OGGETTO: Proc. [ID_VIP 2811. Valutazione di Impatto Ambientale relativa al progetto "Rifacimento elettrodotto 150 kV Corato - Bari ind.le 2 nei Comuni di Corato - Ruvo di Puglia - Terlizzi - Bitonto - Modugno tutti in provincia di Bari".

Controdeduzioni

**Relazione sulle alternative di percorso per l'elettrodotto
Corato-Bari ind.le 150 kV**

Fig. 1 alternative di tracciato Terna (estratto da Tav. 10 – documentazione integrativa volontaria)

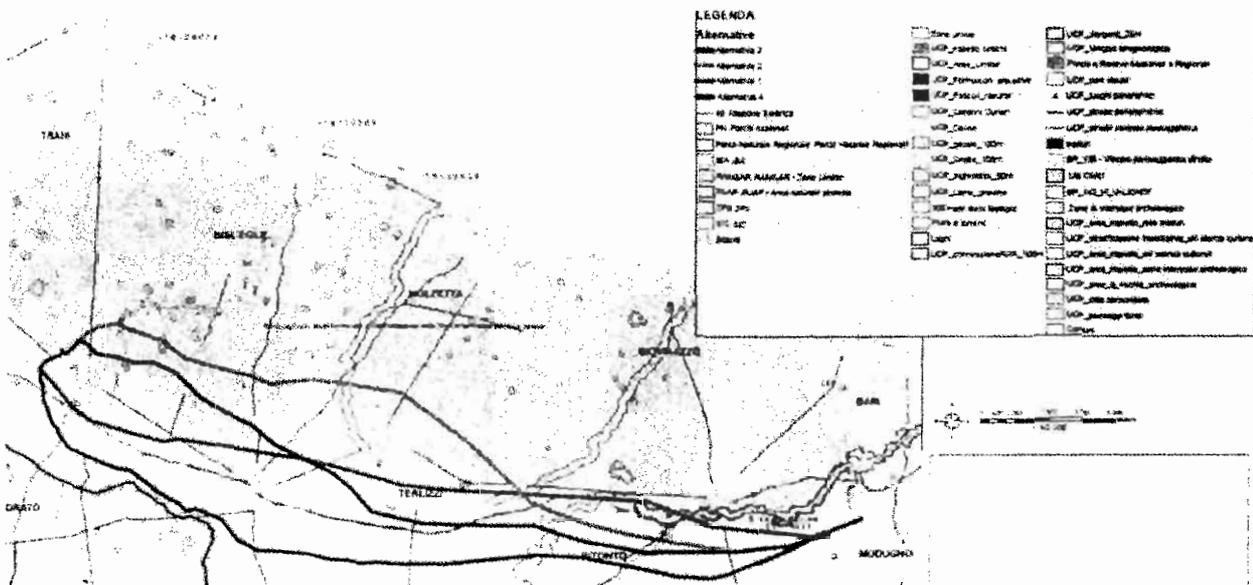
Secondo lo studio compiuto da Terna, dei quattro tracciati, l'unico tracciato percorribile è quello descritto nell'Alternativa 4 e corrispondente all'ipotesi progettuale presentata. Le altre alternative sono scartate per motivazioni legate a questioni ambientali e paesaggistiche.

Se da un lato alcune delle motivazioni utilizzate per scartare le alternative 1, 2 e 3 sono ineccepibili, dall'altro appare poco chiaro quali siano stati i criteri seguiti nella elaborazione dei tracciati.

Fig. 4: area per la produzione di vini DOCG (screenshot da portale Sit Puglia)

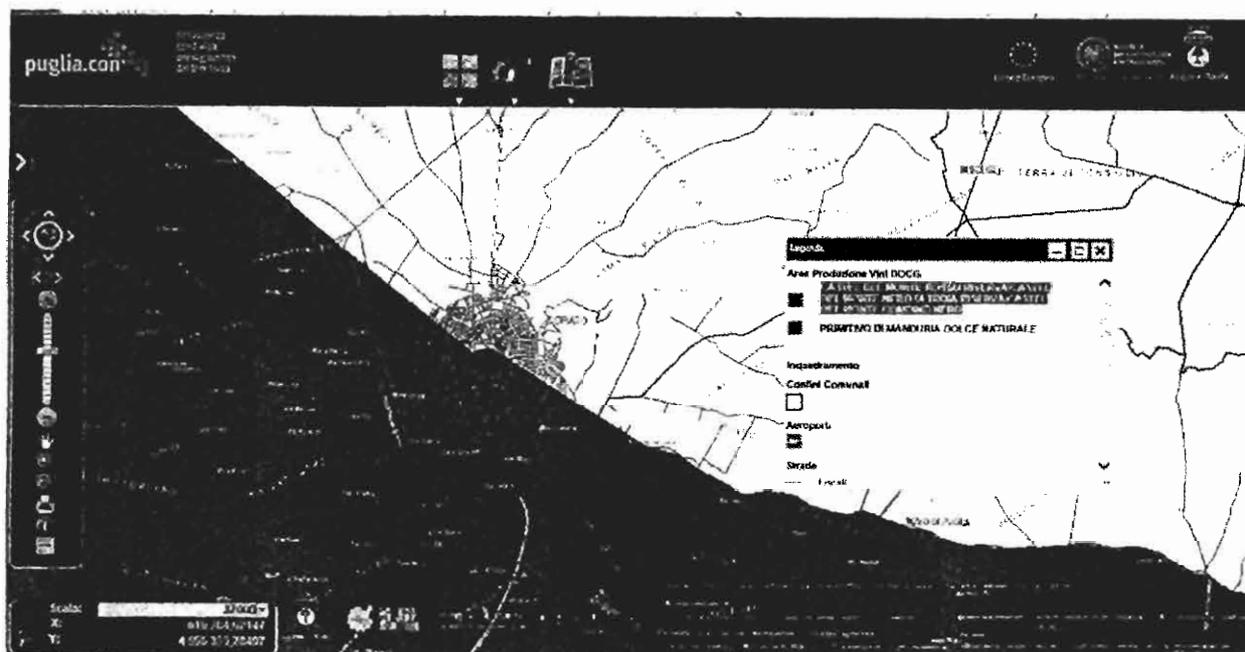
Inoltre, alcune motivazioni ambientali e paesaggistiche, utilizzate nella "Relazione di Approfondimento al SIA" per scartare le altre ipotesi progettuali, appaiono poco giustificate.

Fig. 6: possibili varianti di percorso (Variante A e Variante B) su proposta Terna (Alternativa 4) e attuale tracciato (Alternativa 1), intero tragitto

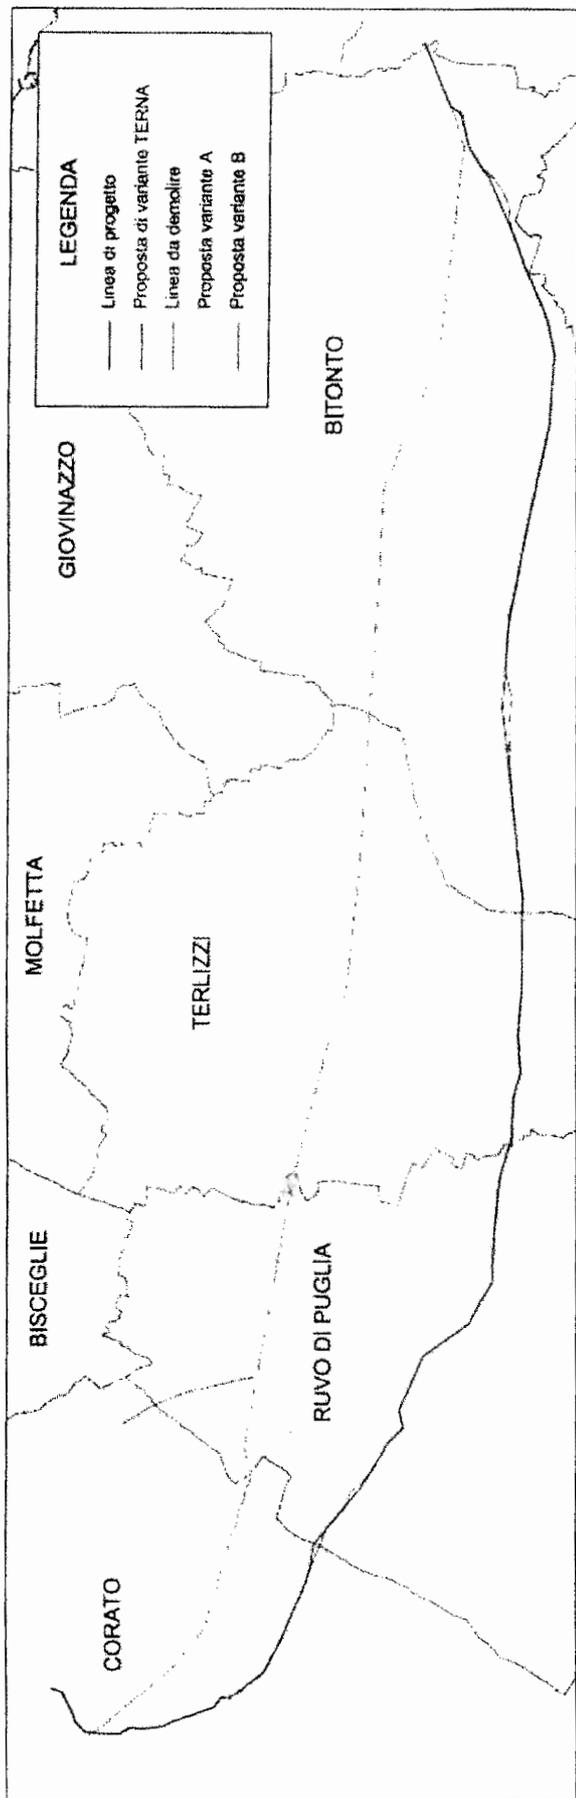
Nel seguito si rappresenta una possibile variazione del tracciato che possa permettere di aggirare il centro urbano di Corato dal lato nord-est (anziché sud-ovest). Dalla Tav07a dello studio di Terna (di cui la Fig. 3 è un estratto) è evidente come un percorso di questo tipo possa permettere di evitare le zone con una maggiore densità abitativa, e in particolare tutto il tessuto residenziale sparso (cod. 1123) avvicinato dal tracciato proposto nel tratto compreso tra i sostegni n.3 e n.20.

Nelle Figg. 5 e 6 si fornisce una identificazione di massima di alcuni possibili modifiche di tracciato che potrebbero permettere di evitare l'attraversamento della "zona cuscinetto", oltre che della "zona 167". I due tracciati proposti e denominati Variante A (colore arancione) e Variante B (colore magenta) costituiscono, rispettivamente, una variante alla Alternativa 4 (colore rosso) e alla Alternativa 1 (colore verde).

Fig. 2

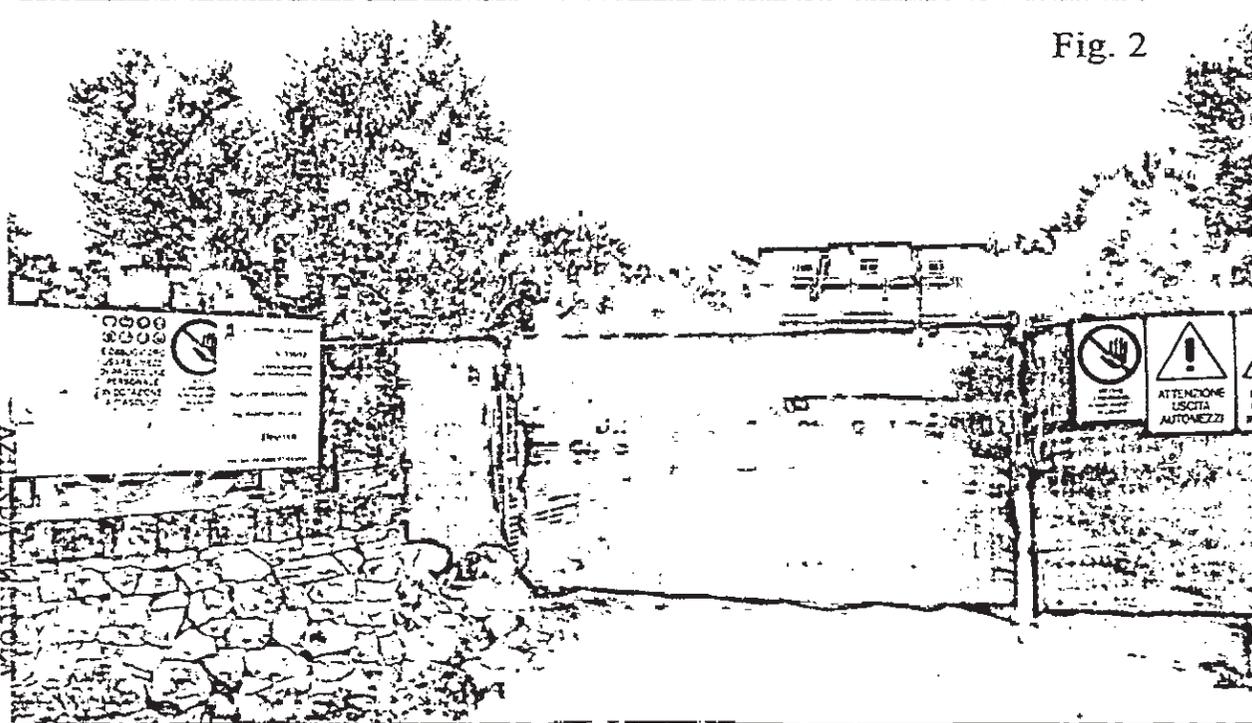
L'immobile indicato sulle mappe come "casa disabitata" si trasformerà presto in un edificio ad uso residenza stabile.

Fig.3

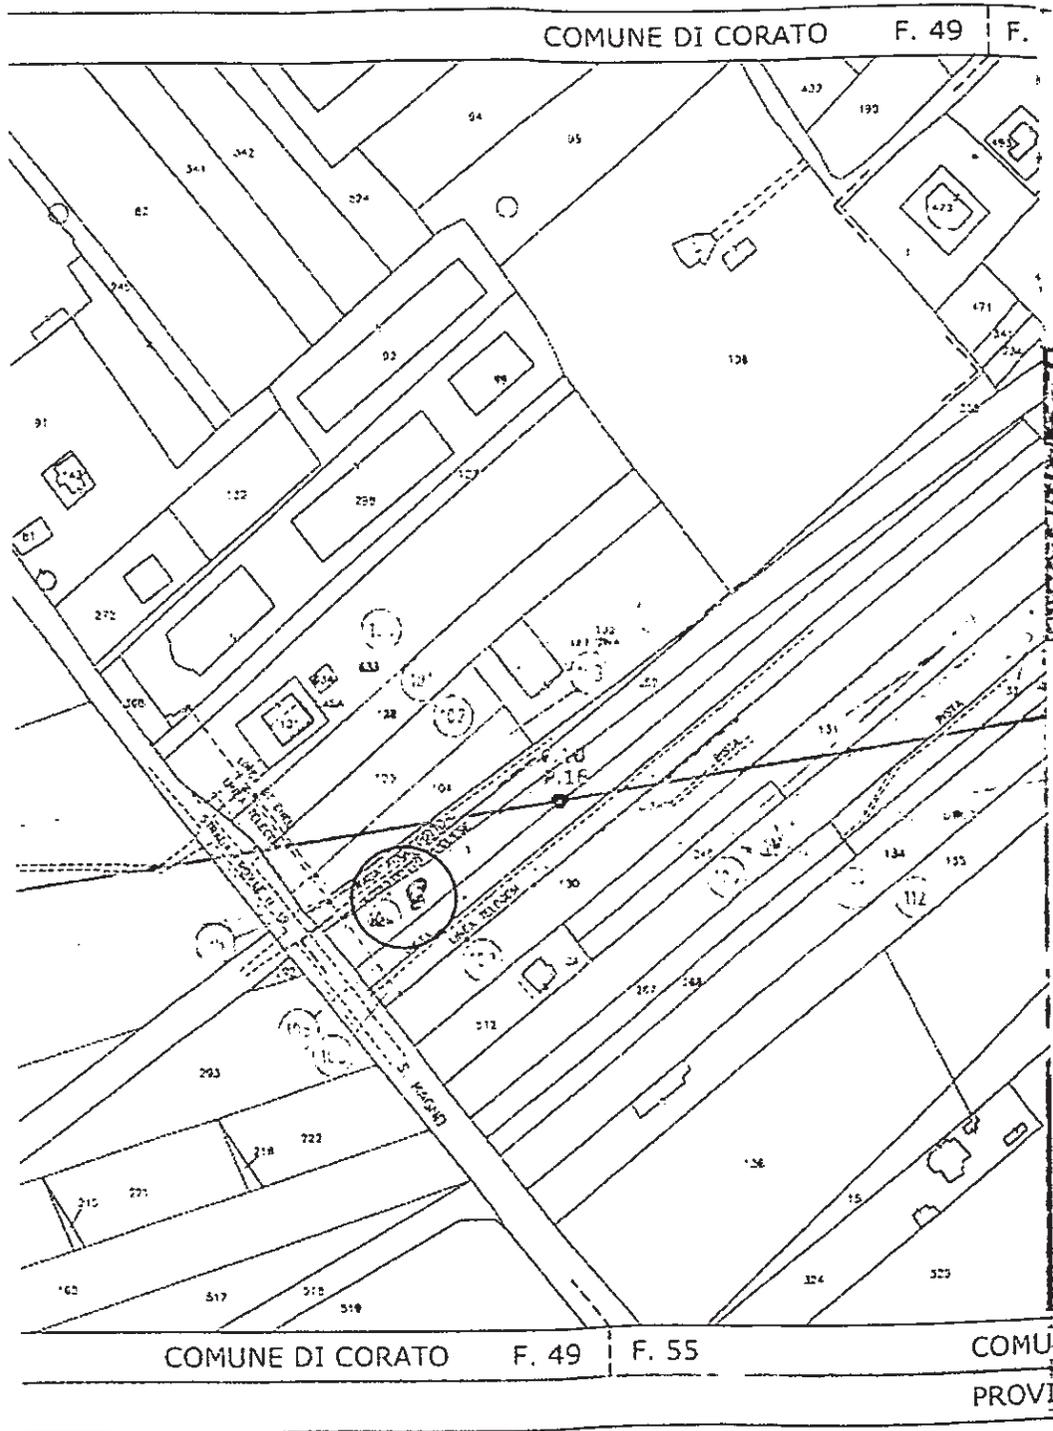
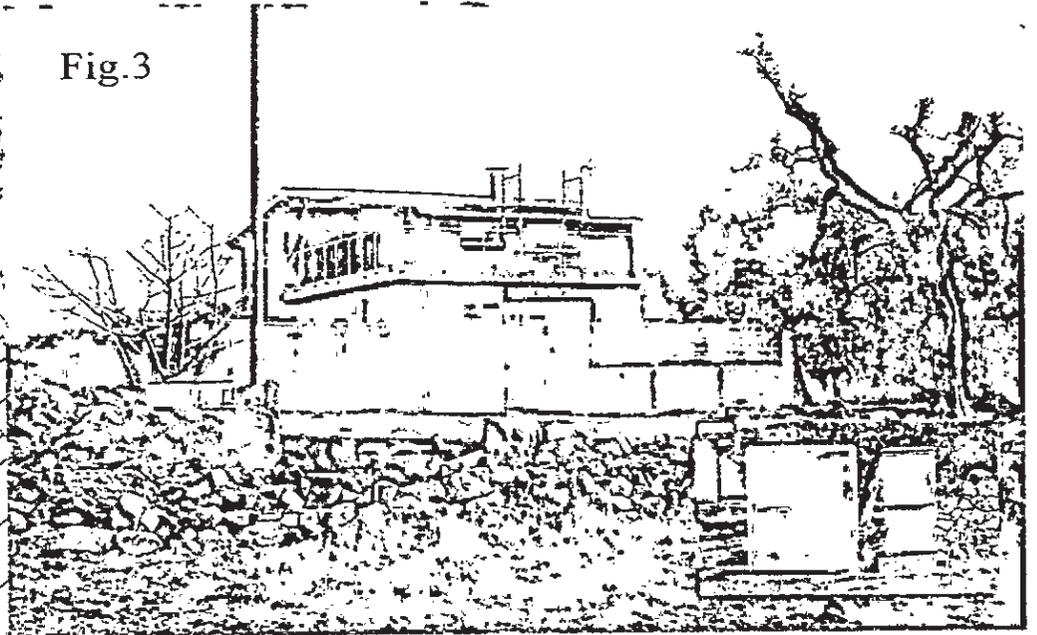
L'immobile in figura 3 insiste nell'area cerchiata sulla mappa al foglio 55 p.la 104/128.

L'immobile in oggetto, forse non presente sulle mappe, è sorto negli ultimi due anni, con regolare autorizzazione, e presto diventerà residenza stabile di giovani sposi.

Fig. 4

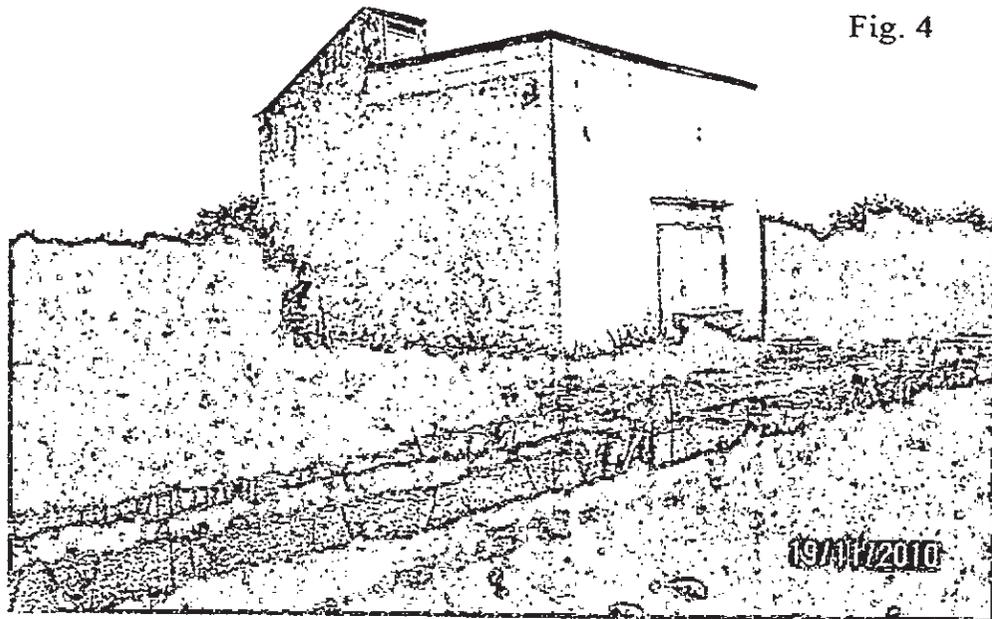
In figura 4 l'immobile censito come " deposito" al foglio 48 p.la 714 è oggetto di lavori in corso figura. 5 finalizzati alla realizzazione di un immobile destinato ad uso residenziale stabile. Come ovvio tali lavori godono di regolari autorizzazioni comunali.

Fig. 7

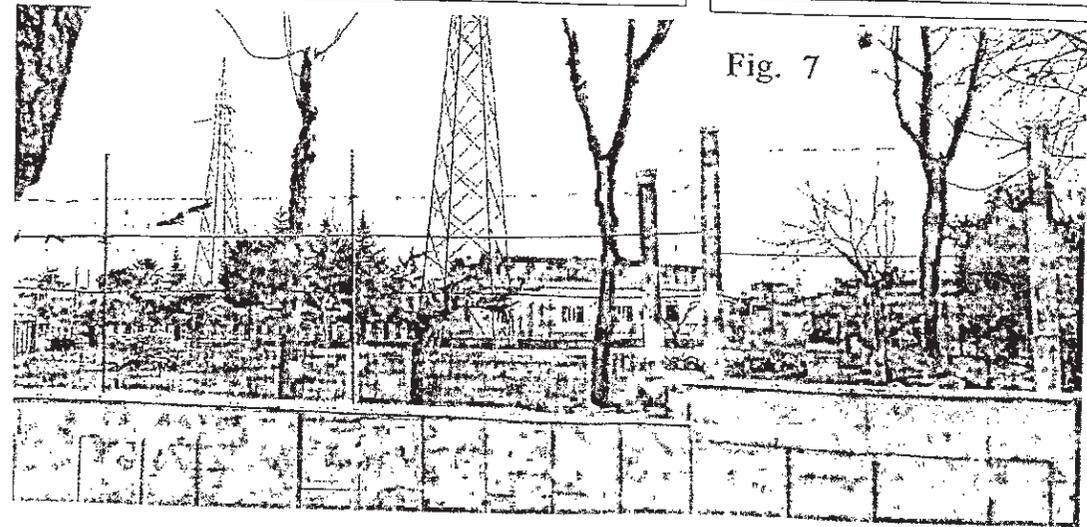
In figura 6 il frontespizio del primo progetto presentato in data 30/10/2008 evidenzia la criticità della proprietà Leuci figura 7.
